SAC/TC196 全国电梯标准化技术委员会		<h1>标准解释单</h1>		007 GB 7588 第 1 页共 2 页	
标准号	GB7588-2003	条款号	§ 7.4.2.1, § 7.4.2.2	代 替 解释单号	
关键词	应急导向装置，可拆卸联接，失效

图2 导向滑片装配

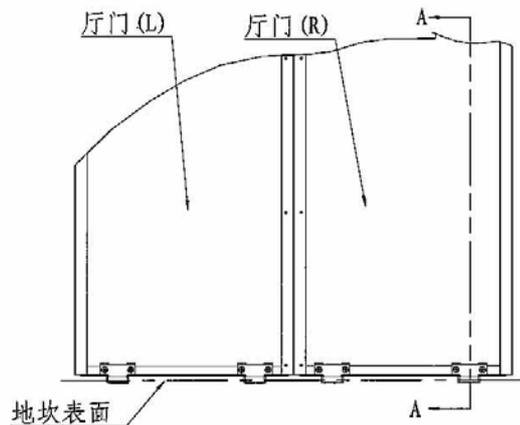
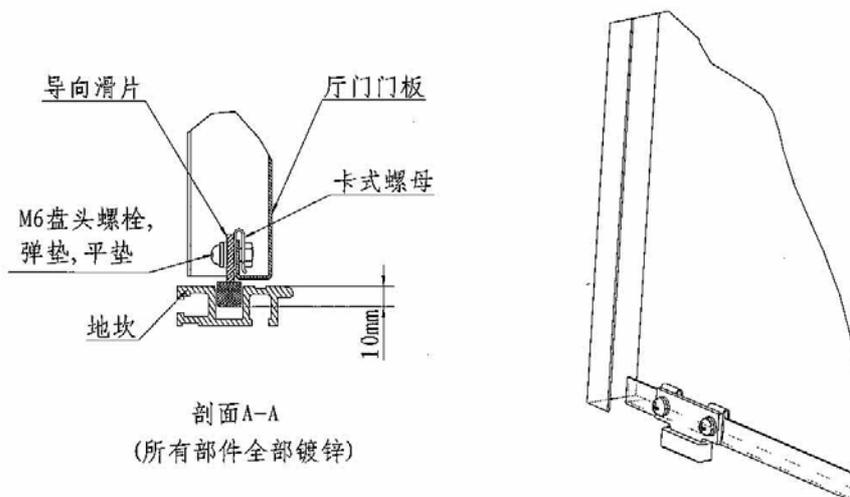
- § 7.4.2.1中水平滑动层门的导向装置若在该条文所陈述的情况（磨损、锈蚀或火灾）下仍能“使层门保持在原有位置上”，可否不另设“应急导向装置”？
- 按照 § 7.4.2.1的表述及 § 7.4.2.2的要求，水平滑动层门的底部应设有“导向装置”-层门导向滑片，若该导向滑片与层门门扇采用可拆卸联接方式（例如：螺栓联接，见附图1-2），如何考虑其失效的风险？

<p>SAC/TC196 全国电梯标准化技术委员会</p>	<p>标准解释单</p>	<p>007 GB 7588 第 2 页共 2 页</p>
<p>解 释</p> <p>问题1:</p> <p>本标准 § 7.4.2.1规定“由于磨损、锈蚀或火灾原因可能造成导向装置失效时，应设有应急导向装置使层门保持在原有位置上”，该条原意是：由于磨损、锈蚀或火灾的原因，使层门门扇的导向装置部分或全部失效，此时层门门扇尚处于完好状态，但造成层门门扇部分或全部脱出其导向部分，导致无层门门扇遮掩或门扇虚掩的层门洞口存在坠落的风险，因此要求设有应急导向装置使层门在上述情况下保持在原有位置上。</p> <p>由于层门门扇的导向装置是可以更换的易损件，所以 § 7.4.2.1中的“磨损原因”是指因导向装置寿命期内的磨损而造成导向装置失效的情况； § 7.4.2.1中的“火灾原因”是指导向装置采用的非金属件（通常为尼龙导向件）因在火灾高温环境下发生变形或熔化而使导向装置失效的情况； § 7.4.2.1中的“锈蚀原因”是指导向装置的金属件（含联接件）因没有采用适当的防锈措施发生锈蚀而使导向装置失效的情况。因此，若层门门扇的导向装置（含导向装置与层门门扇的联接部分）在磨损、锈蚀或火灾原因情况下，其骨架件（通常为金属件）仍能承受本标准EN81-1前言 § 0.3.9规定的水平力且保证层门门扇不脱出导向部分，则可不另设应急导向装置。</p> <p>问题2:</p> <p>问题2所指的“水平滑动层门的底部应设有‘导向装置’ - 层门导向滑片”是可以更换的易损件，考虑便于更换其与层门门扇的联接允许采用可拆卸联接方式。虽然本标准 § 7.4.2.1对于采用可拆卸联接方式存在的风险（联接件的松脱造成导向失效）没有直接的规定，但应按照本标准EN81-1前言 § 0.3.1b)零部件是可靠的机械结构的规定来减小该风险，同时在水平滑动层门顶部导向装置与底部导向装置的骨架件（通常为金属件）共同作用下，应能承受本标准EN81-1前言 § 0.3.9所规定的水平力且保证层门门扇不脱出导向部分。</p> <p>通常，为了减小底部可拆卸联接方式所存在的因联接件松脱而造成导向装置失效的风险，可采用如下措施：a) 每扇门扇底部的每个导向装置与层门门扇的联接至少采用两套联接件；b) 导向装置和门扇的联接采用可靠的防松设计（如：采用冗余型的防松联接等）；c) 对层门门扇的导向装置有维护检查的规定。</p>
